Dostavba sportovně-rekreačního areálu Petynka

Příloha k dokladu „A 11“ (15.7.2025)

Dodatek z 15.7.2025

Nové řešení s rozšířenou místností č.121b

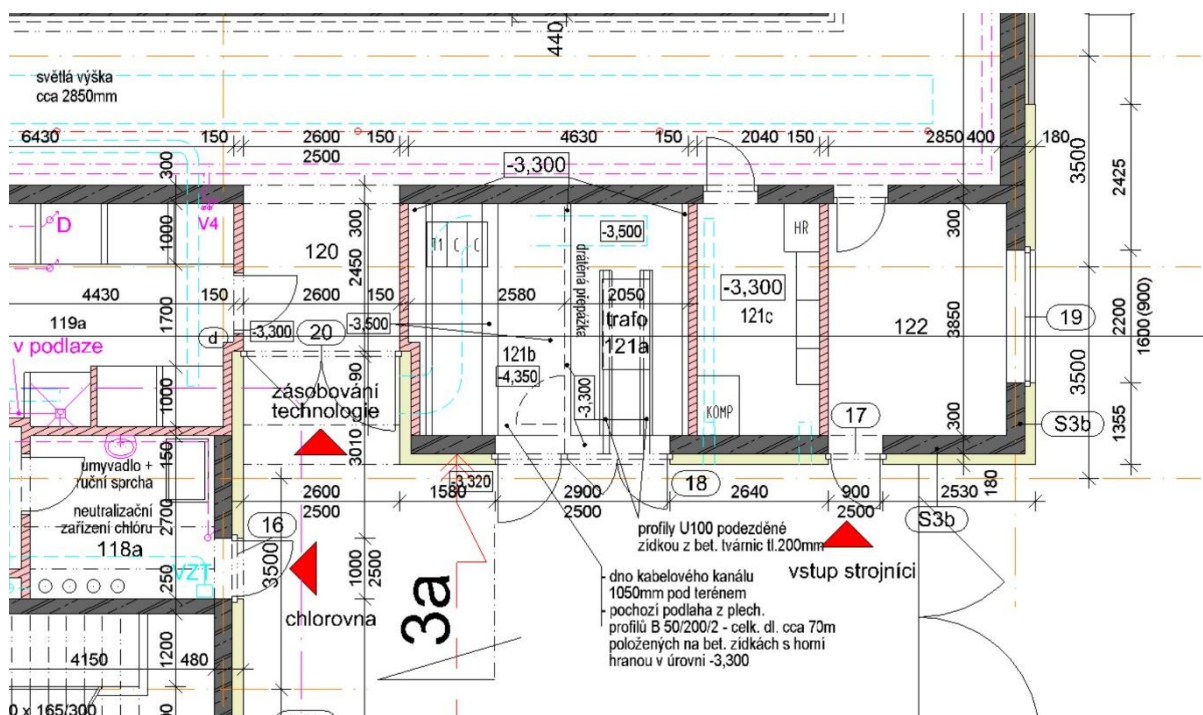
vyvolený požadavky PRE distribuce – rozšíření místnosti s vysokonapěťovým rozváděčem. Tento požadavek bude zpracován jako dodatek k vydané dokumentaci, jeho vliv je nejenom na dílčí změnu půdorysu, ale má také vliv na tvar a uspořádání základů – poloha základových pilot – rovněž bude upravena dispozice pro jednotlivé profese vzhledem k drobným úpravám v instalacích TZB.

Níže je přiložen výkres nového řešení, sestaveného dle požadavku PRE distribuce a výkres stávajícího řešení, které je součástí předané dokumentace.
